加美町からいただいた
ご指摘について

平成26年6月9日

環境省

平成26年5月26日に開催されました宮城県指定廃棄物処分場の詳細調査候補地に係る関係者会談(第1回)において、加美町からいただいた主なご指摘は以下のとおりと考えております。

候補地 (田代岳) における面積について

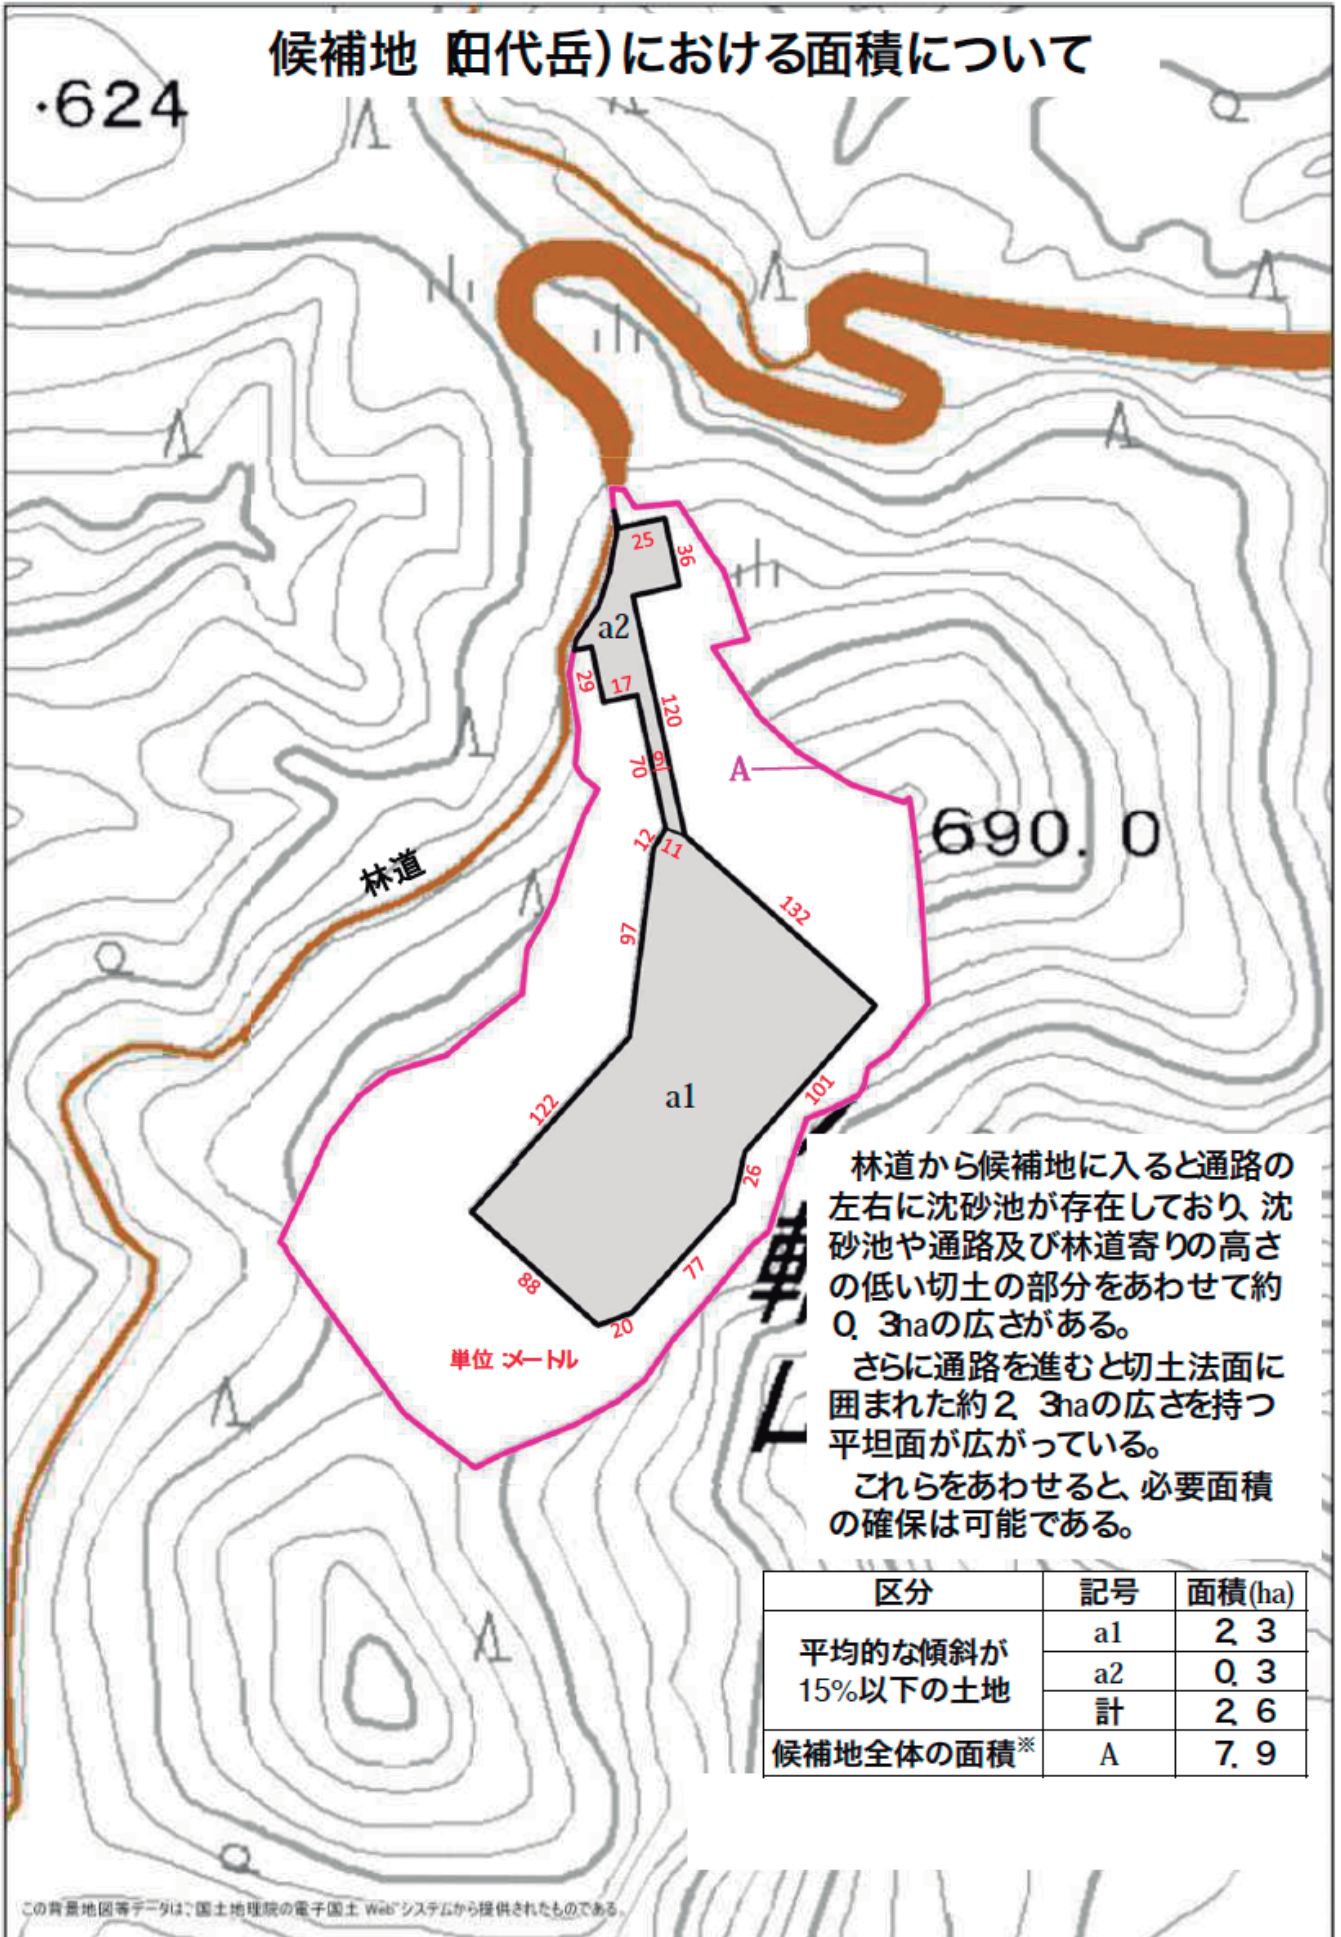
4. 候補地の面積については、平場は1.96haであり、2.5haには不足していません。法面を削って面積を確保するのでしょうか。

候補地は災害復興のために利用可能な国有財産である国有地であり、面積7.9haの原石採取跡地で更地です。

空中写真で確認したところ、原石採取跡地の造成された土地の存在が確認されたため、現地確認を行い、必要な面積を確保できるなだらかな土地であるかについて確認を行いました。

林道から候補地に入ると通路の左右に沈砂池が配置され、さらに通路を進むと三方を高い切土法面に囲まれた約2.3haの広さを持つ平坦面が広がっています。また、入り口部分の2基の沈砂池、高さの低い切土の部分及び通路で約0.3haの面積が確保でき、これらを併せて、必要面積は確保可能と考えております。

なお、中心部の高い切土法面を削って面積を確保することは想定しておりません。

林道から候補地に入ると通路の左右に沈砂池が存在しており、沈砂池や通路及び林道寄りの高さの低い切土の部分をあわせて約0.3haの広さがある。
 さらに通路を進むと切土法面に囲まれた約2.3haの広さを持つ平坦面が広がっている。
 これらをあわせると、必要面積の確保は可能である。

指定廃棄物の処分施設では水源への影響を遮断します。

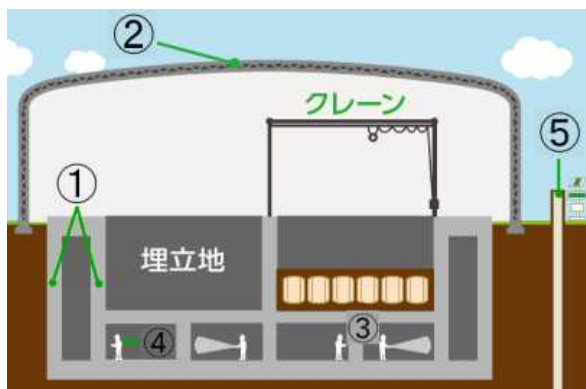
10. この辺りは分水嶺であり一帯は農作物の水源となっております。首都圏の業者からは、処分場ができれば取引できないという話も出るなど風評被害が出ていますが、対応はどのように考えているのでしょうか。

処分場を設置するにあたって、水源に影響を及ぼさないように配慮することは、環境省としても極めて重要であると認識しております。

処分場の構造については、水を排出しない遮断型構造とするなど、水源に影響を与えることがないよう、十分に安全に配慮したものとします。また、管理面においても、安全性を担保する観点から、施設周囲の地下水モニタリングを徹底するなど、水源に影響が生じることのないことを確認しつつ進めることとしております。

処分施設の設置にあたっては、水源に影響を及ぼさないように配慮することは極めて重要です。そのため、処分施設は、二重のコンクリートで遮断し、管理点検廊を設けるなど何重もの対策を講じ、雨水や地下水などの浸入を防ぐ構造とします。さらに、安心などの観点からも、水源との距離などを考慮して候補地を選定しました。今後、さらなる安全性の確認のため、詳細調査を行わせていただきたいと思いますと考えております。

処分施設の構造は、地下埋設型の二重のコンクリートで、周囲への影響を遮断する堅固な施設です。埋立中は頑丈な建屋を設置すること、また、埋立終了後はコンクリートのふたや水を通しにくい混合土で上部を覆って、廃棄物の飛散や雨水・地下水の浸入を防止し、外部への放射性物質の流出を防ぎます。また、人による直接目視での点検を行うほか、空間線量率や地下水のモニタリングを実施します。
